Relatório de Fiscalização

RELATÓRIO DE FISCALIZAÇÃO TÉCNICA DOS SISTEMAS DE ÁGUA DO MUNICÍPIO DE ARARAS

PRESTADOR: Serviço de Água e Esgoto do Município de Araras - SAEMA

Verificação de Não Conformidades

EEAT JOSÉ OMETTO

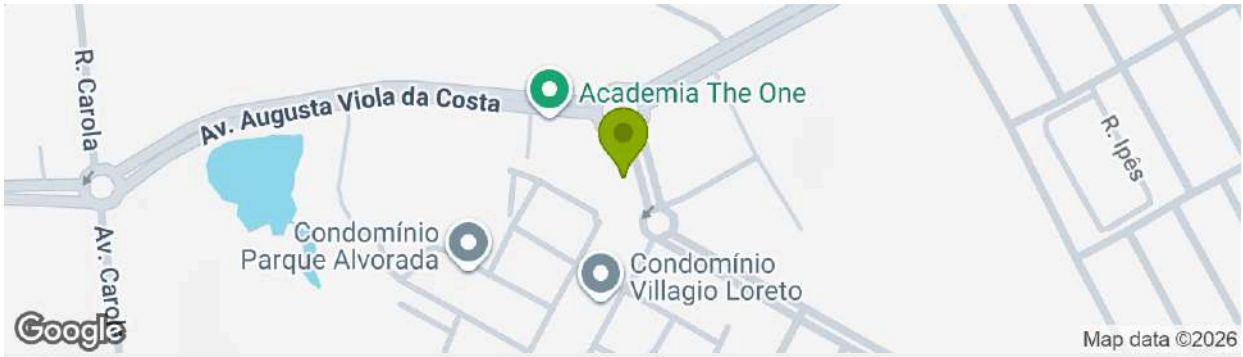
[EEA4.7] Drenagem inadequada de água de lubrificação de gaxetas	Não Conforme
[EEA4.7] Observações	A bomba 1 apresenta drenagem inadequada da água de lubrificação da gaxeta, devendo ser providenciada a adequação do sistema de drenagem.

Foto 1 - Vazamento na parede do reservatório.

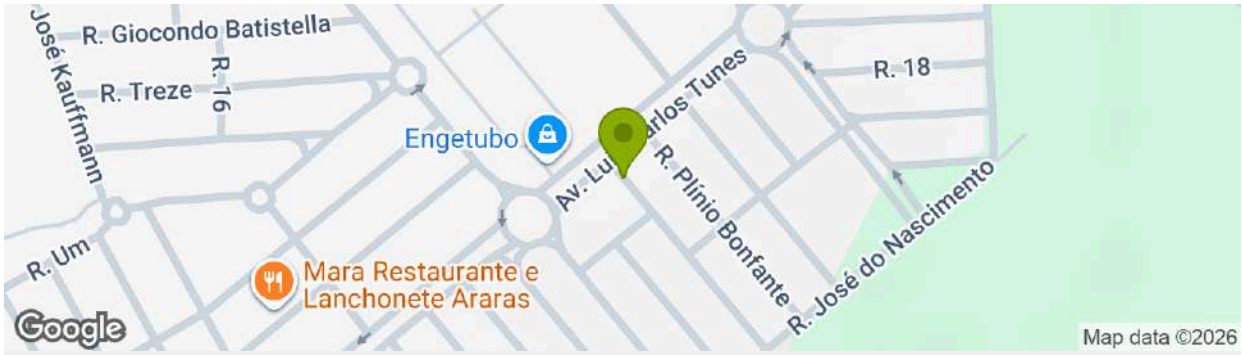
[RES6.3] Existência de vazamentos aparentes	N/A
[RES6.3] Observações	O reservatório apresenta vazamentos em sua parede, sendo

necessário realizar os devidos reparos. A não conformidade já havia sido apontada no Relatório de Fiscalização nº 151/2023.

RES. JOSÉ OMETTO II

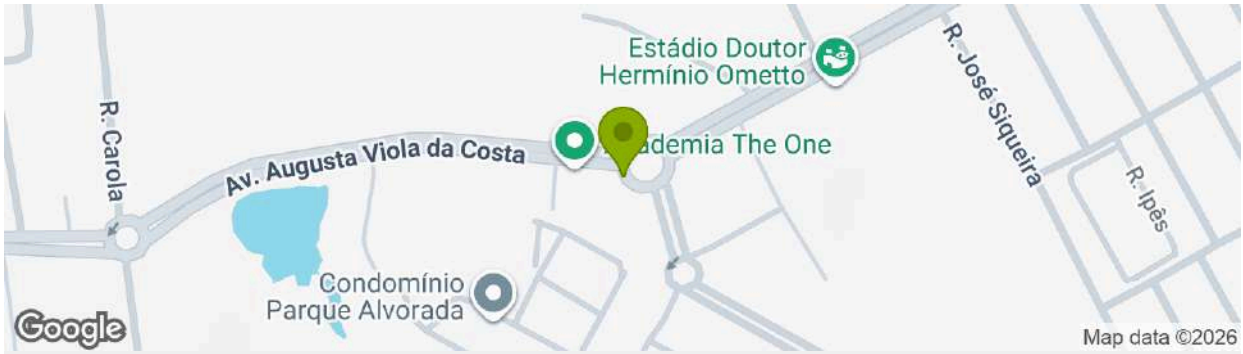
[RES6.11] Reservatório sem medidor de nível	Não Conforme
[RES6.11] Observações	O reservatório não dispõe de sistema de medição de nível, sendo necessária a providência para sua instalação.
[RES6.10] O reservatório não possui tampas de inspeção em boas condições	Não Conforme
[RES6.10] Observações	O reservatório possui tampa de inspeção oxidada e inadequadamente instalada, permitindo a entrada de insetos e pequenos animais, sendo necessária sua substituição e adequada instalação.

[RES6.3] Existência de vazamentos aparentes	N/A
[RES6.3] Observações	O reservatório apresenta vazamento em sua lateral, devendo ser providenciados os devidos reparos. Não conformidade já apontada nos Relatórios de Fiscalização nº 339/2016 e nº 342/2019.

ETE - ARARAS

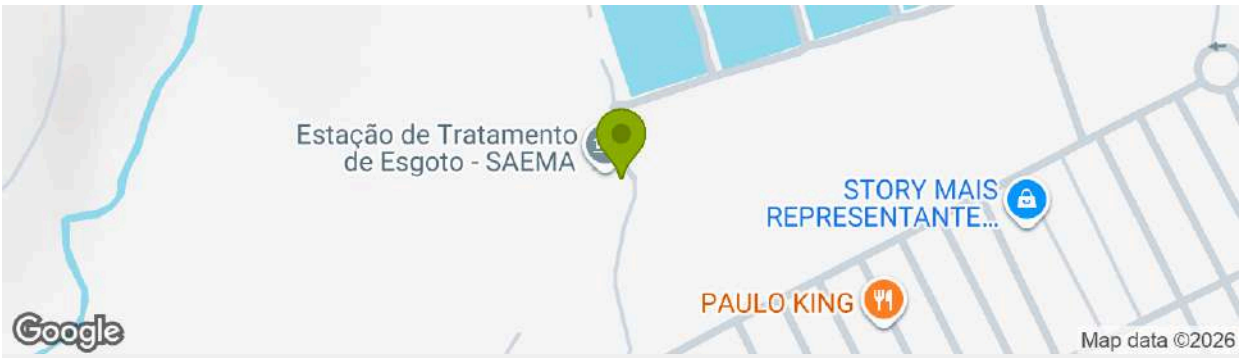
[ETE8.5] Ausência de conjunto motobomba reserva	Não Conforme
[ETE8.5] Observações	A EEE não dispõe de bomba reserva instalada, sendo que as três bombas existentes operam simultaneamente. Deve ser providenciada a instalação de bomba reserva, de modo a garantir a continuidade operacional do sistema.

[ETE8.13] DBO média de lançamento em desacordo com Decreto Estadual nº 8.468/1976 (DBO > 60 mg/L ou redução < 80%) ou não atender ao padrão de emissão estabelecido pelo órgão ambiental estadual	N/A
[ETE8.13] Observações	A DBO média do efluente lançado encontra-se em desacordo com os limites estabelecidos pelo Decreto Estadual nº 8.468/1976. A não conformidade já foi apontada no Relatório de Fiscalização nº 90/2026. Os relatórios referentes ao último trimestre encontram-se anexos ao presente Relatório de Fiscalização.
[ETE8.25] Ausência de licença de operação ou licença de operação vencida	Não Conforme
[ETE8.25] Observações	A ETE não dispõe de Licença de Operação, devendo ser providenciada a sua regularização junto ao órgão ambiental competente.
[ETE8.26] Ausência de outorga de lançamento de efluente ou outorga vencida	Não Conforme
[ETE8.26] Observações	O SAEMA não apresentou a outorga para lançamento de efluentes, tendo apresentado somente a “Declaração sobre Viabilidade de Implantação de Empreendimento”. Devendo ser providenciada a regularização da outorga de lançamento de efluentes junto ao órgão competente. A referida Declaração encontra-se anexa ao presente Relatório de Fiscalização.
